Modulo per la presentazione delle osservazioni per i piani/programmi/progetti sottoposti a procedimenti di valutazione ambientale di competenza statale

ID: Codice procedura (ID_VIP/ID_MATTM):10844

Impianto per la produzione di energia elettrica da fonte eolica, costituito da 6 aerogeneratori della potenza complessiva di 37,2 MW, un sistema di accumulo da 25 MW e relative opere connesse in località "Rempillo" nel comune di Pitigliano (GR).

Immagine n. 5 Intervisibilità degli impianti eolici della provincia di Viterbo anche in quella di Grosseto, in particolare nel pitiglianese.

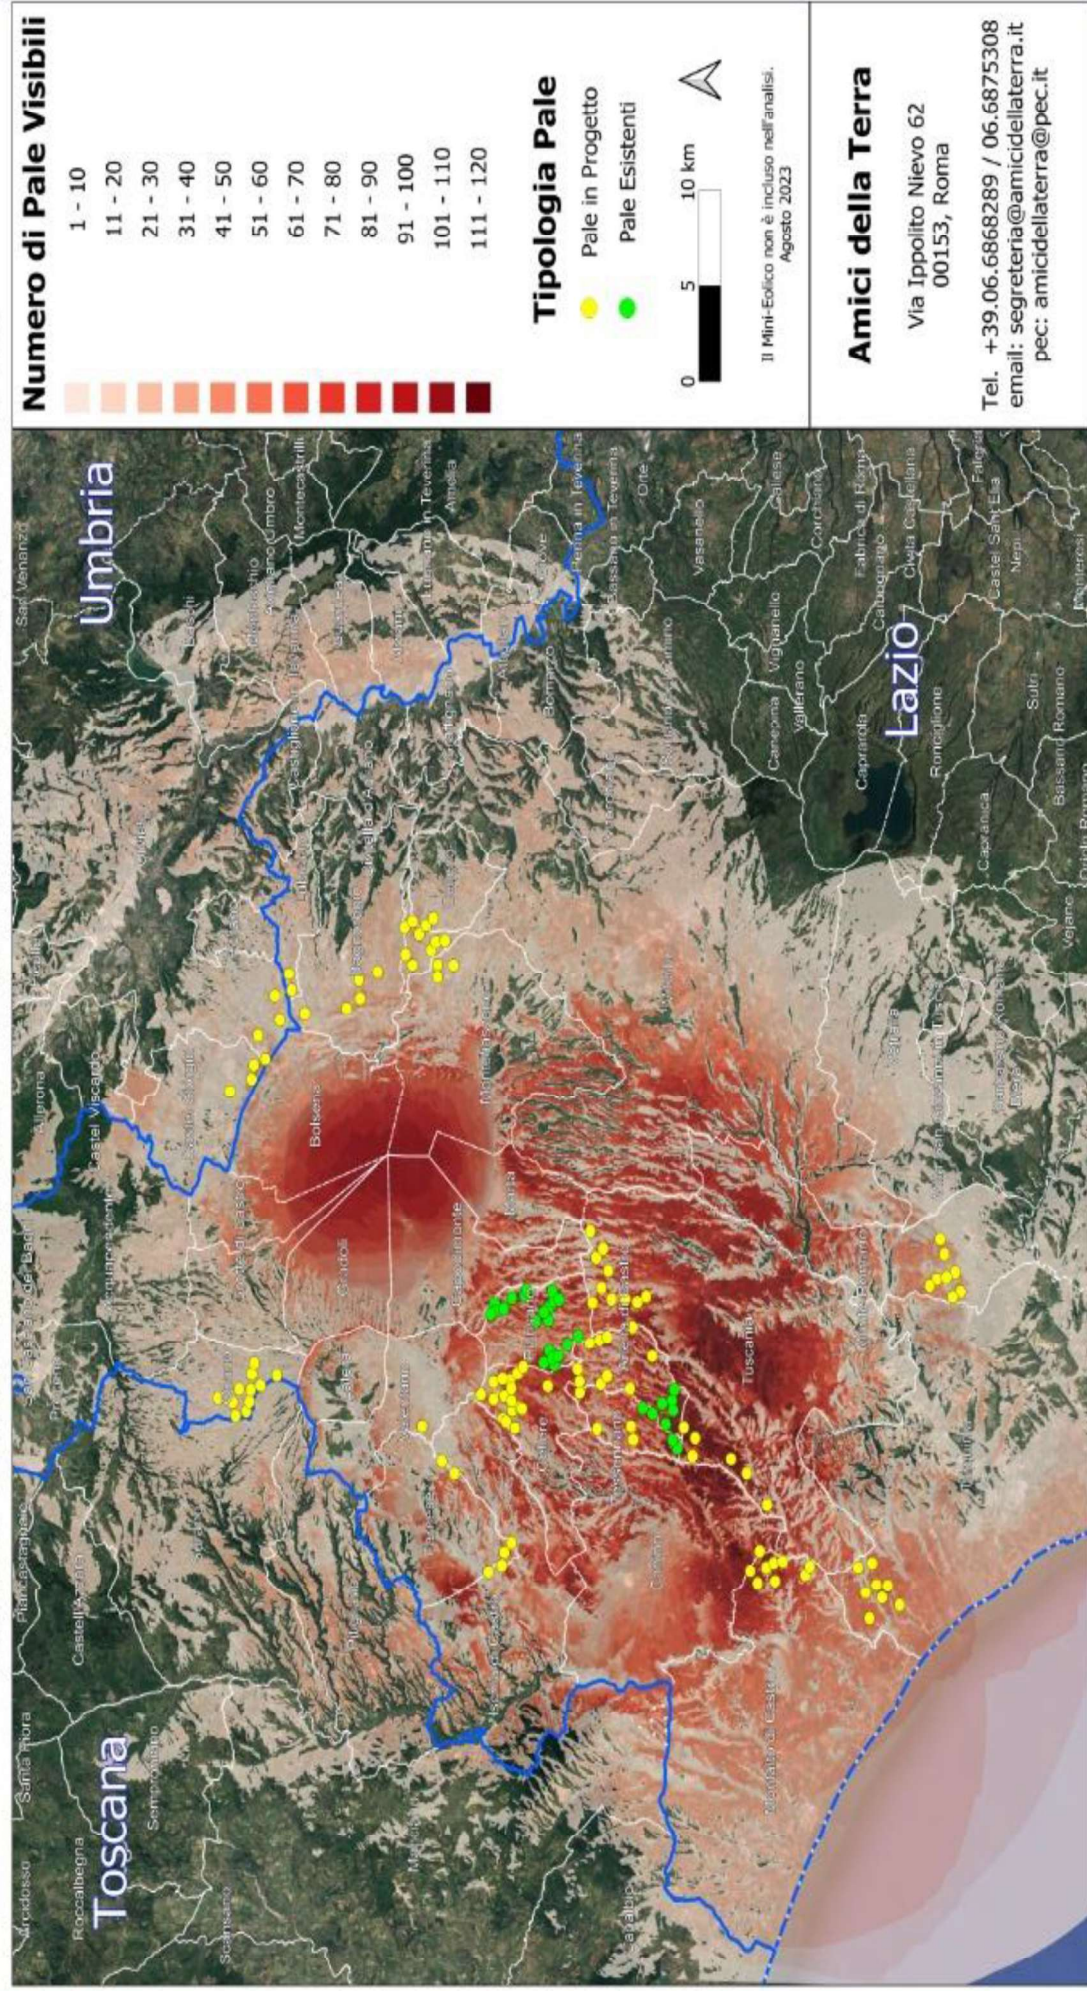
Quindi anche la Regione come Ente deputato dalla normativa nazionale a legiferare sulle aree idonee e non idonee si è espressa riguardo al fatto che abbia assolto ai doveri e alle quote stabilite dal PNIEC e in ambito regionale la provincia di Viterbo è stata quella con il più alto tasso di impianti FER tra tutte e quindi ormai satura ed il cumulo degli impianti FER installati, autorizzati e in progetto rappresenta una **elevata criticità per la sostenibilità ambientale di ulteriori eventuali iniziative**, L'impianto eolico “ Rempillo” pur essendo “esterno al confine provinciale e regionale ma nelle sue immediate vicinanze (a soli 100 metri i primi due aerogeneratori) oltre ad impattare sul territorio e sulle economie di tre Comuni del Lazio (Farnese, Valentano e Latera) si trova nelle fasce di rispetto dei Beni di notevole interesse pubblico come si è evidenziate nelle Osservazioni nn. 1 e 2 e crea anche degli impatti negativi anche sui beni naturalistici come verrà dettagliato nell'Osservazione n. 4. Inoltre andrebbe a sommarsi al già enorme cumulo di impianti eolici e fotovoltaici e geotermici che già creano una elevata criticità ambientale nella provincia di Viterbo e interferiscono anche con il territorio toscano come si può vedere dalle immagini nn. 4 e 5 dell'Allegato n. 1.
